2021年12月3日
関西電力株式会社

2021年11月29日にご質問いただいた確認項目に対する回答

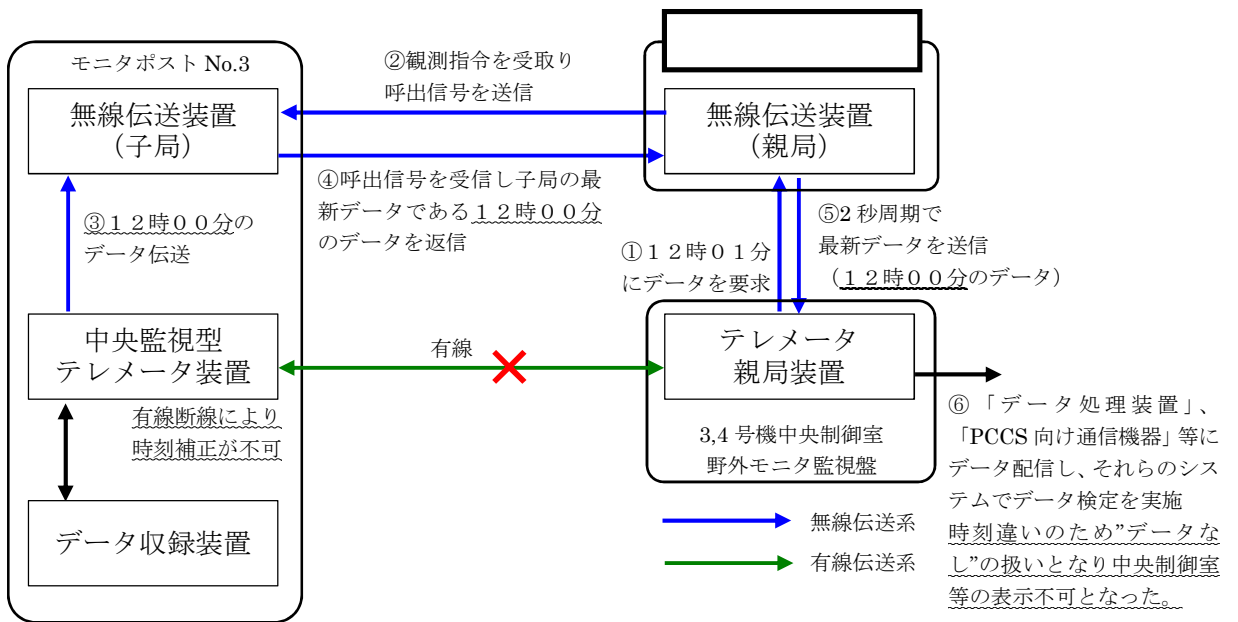
[有線断線後]

“12時01分”の“指示値”をテレメータ親局装置から無線伝送装置（親局）を経由し無線伝送装置（子局）に要求。（仮に12時01分としている）

中央監視型テレメータ装置の時計が遅れていたため“12時00分”の“指示値”を無線伝送装置（子局）は無線伝送装置（親局）を経由し、テレメータ親局装置へ送信。（無線伝送装置（親局）及び無線伝送装置（子局）では観測時刻によるデータ検定は実施しておらず受信したデータを転送する）

テレメータ親局装置も、無線伝送装置（親局）及び無線伝送装置（子局）と同様に伝送されたデータを配信する。

観測時刻によるデータ検定は、「データ処理装置」、「PCCS 向け通信機器」等で実施し、当該時刻のデータが受信できない場合、欠測としている。

第 7 図 固定式周辺モニタリング設備の概略構成図

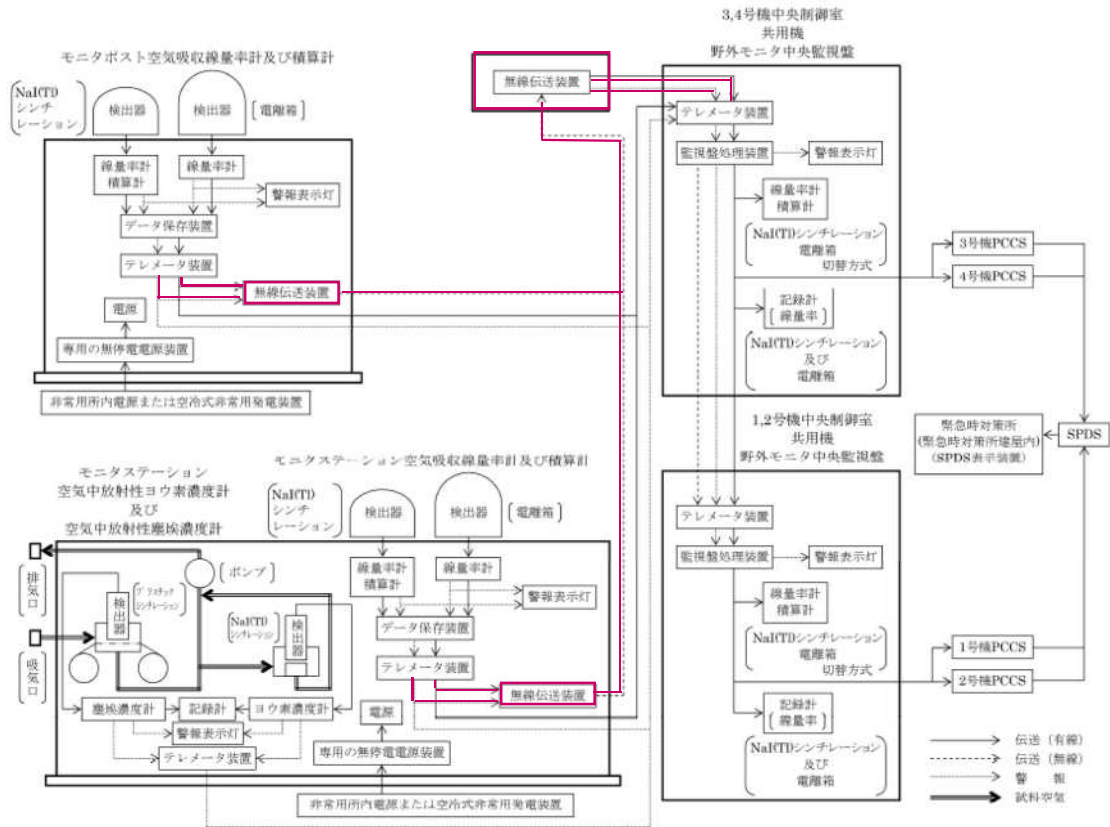
2. 4 伝送経路は既存の有線伝送システムに無線伝送を後付けしたものであるか

2. 2項に記した設備対策（無線伝送に係る機能追加）を実施するにあたり、既存のシステムに無線伝送を後付けしたものである。

— : 無線設備設置にあたり追加した装置類
